改善箇所説明図

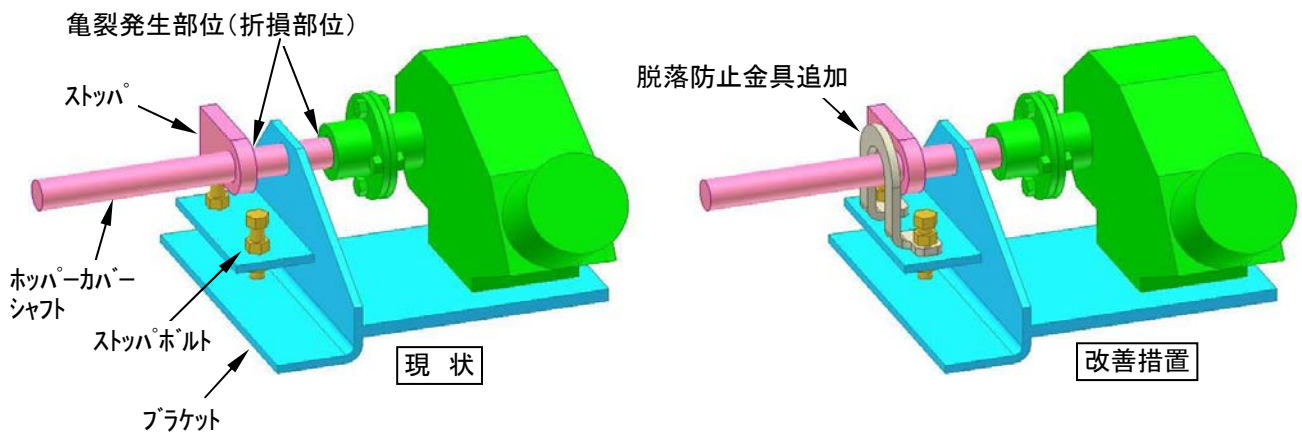
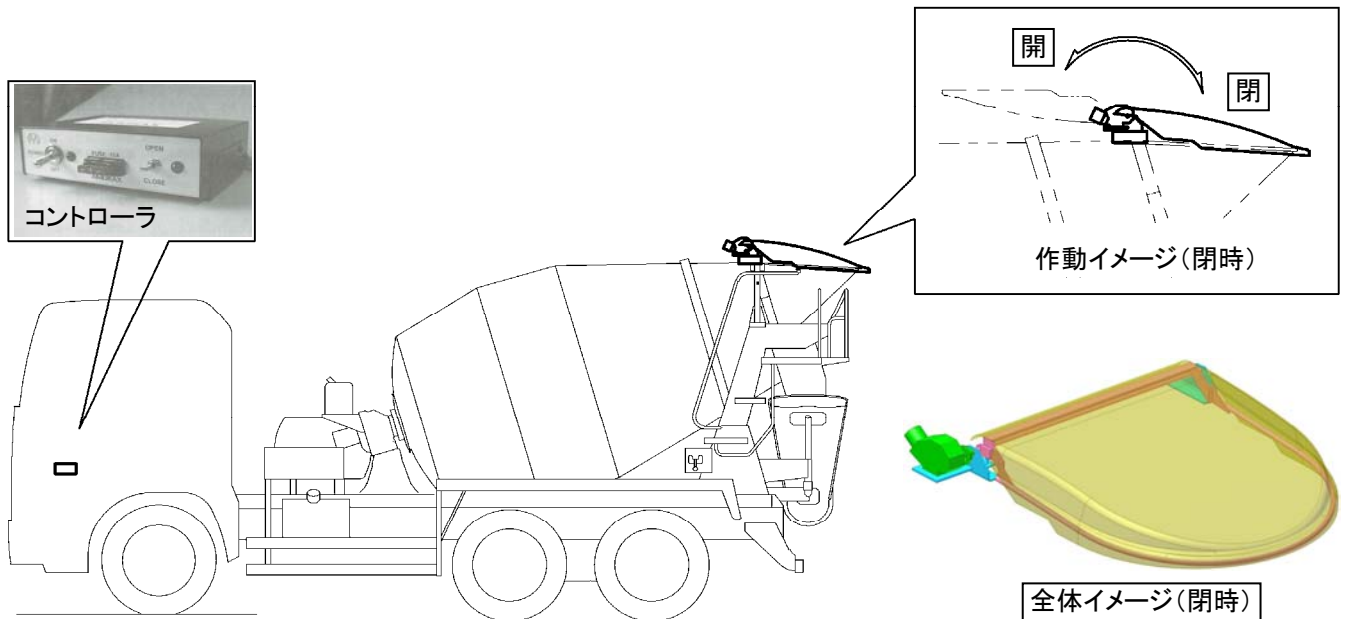
コンクリートミキサー車に備えられている電動式ホッパーカバーにおいて、当該カバーを開閉するコントローラの設定が不適切なため、ホッパーカバーシャフトに過大なトルクが発生する可能性がある。そのため、そのままの状態で使用を続けると当該シャフトが折損し、最悪の場合、ホッパーカバーが脱落するおそれがある。

全車両、コントローラを対策品に交換するとともに、ホッパーカバーに脱落防止金具を取り付ける。

改善実施済車には、運転者席側ドア開口部のドアロックストライカ付近に、No. 2271のステッカを貼付する。
